*Oggetto* [ID\_VIP: 7311] Procedura di Valutazione di Impatto Ambientale ai sensi dell'art.23 del D.Lgs 152/2006 relativa al progetto di un impianto eolico composto da n. 7 aerogeneratori, ciascuno di potenza nominale di 5,6 MW, e della potenza complessiva pari a 39,2 MW, da realizzarsi nel Comune di Castelpagano (BN), in località "Masseria Fattori" e "Masseria Richi", e delle relative opere di connessione alla RTN, da realizzarsi nei Comuni di Colle Sannita, Circello e Morcone, in provincia di Benevento.

**Proponente:** Cogein Energy S.r.l.

**Parere tecnico-istruttorio della Soprintendenza Speciale per il PNRR.**

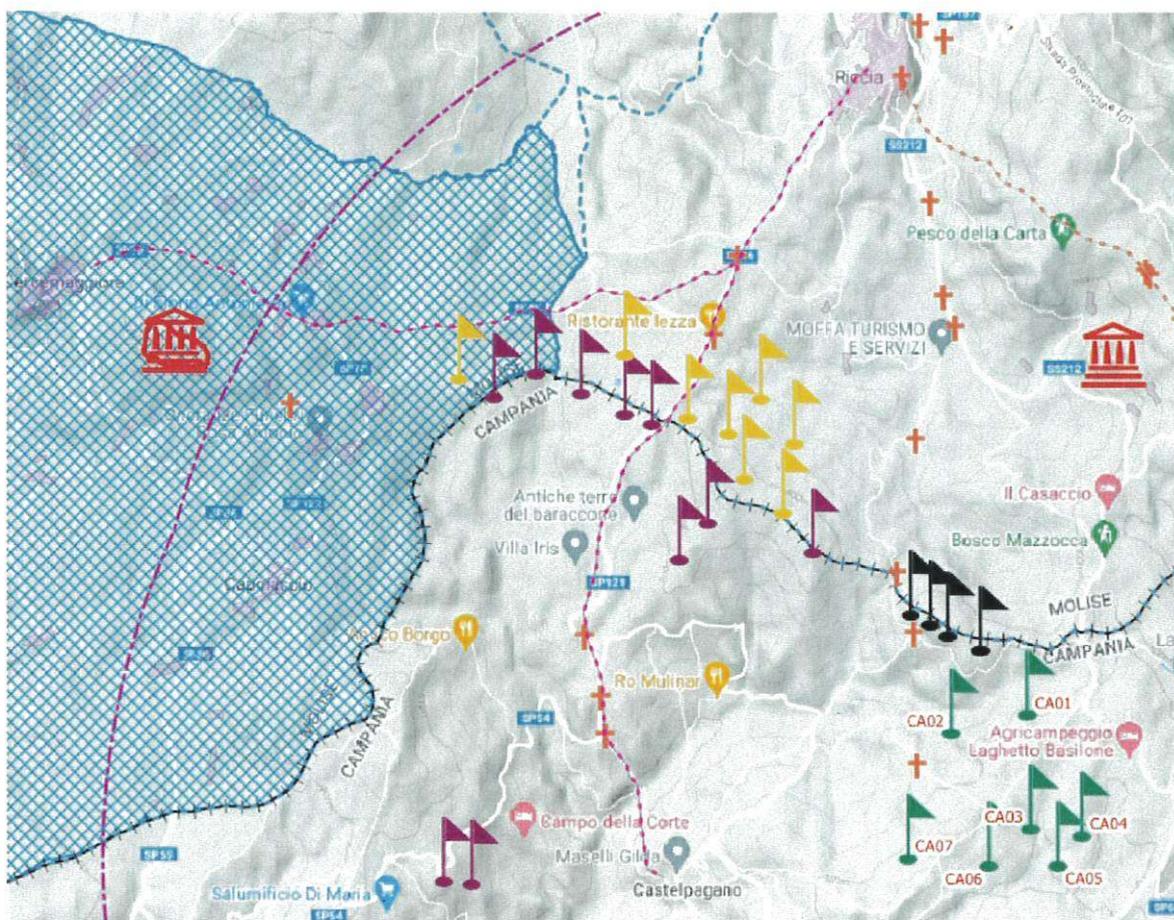
La localizzazione del parco eolico, prevista oltre la linea di crinale del confine regionale, anche se interessa solamente il versante campano, risulta produrre impatti visivi, data la sua notevole altezza, anche sui territori molisani. Il parco, pur essendo esterno ai suddetti ambiti molisani, modificherebbe la percezione interrompendo lo *skyline* di confine, già alterato dalla presenza di 4 aerogeneratori. Tale scenario paesaggistico, oltre che visibile da diversi scorci del centro abitato di Riccia, fa' da cornice agli antichi percorsi viari caratterizzati dalle Croci Viarie e Votive. Inoltre, soprattutto dai territori di Riccia, l'alterazione paesaggistica verrebbe ulteriormente aggravata per l'effetto cumulo che si verrebbe a creare in riferimento ai 4 aerogeneratori già presenti sul crinale.

La sua realizzazione, quindi, contribuirebbe a destrutturare la stratificazione storica del sistema percettivo del crinale, oltre che interrompere la lettura del paesaggio verso i territori campani dai luoghi tutelati sopradescritti.

**Si evidenzia, a tale proposito, che tale crinale è interessato da ulteriori impianti eolici in corso di valutazione, di cui uno ricadente in territorio molisano, un altro ricadente in territorio campano.**
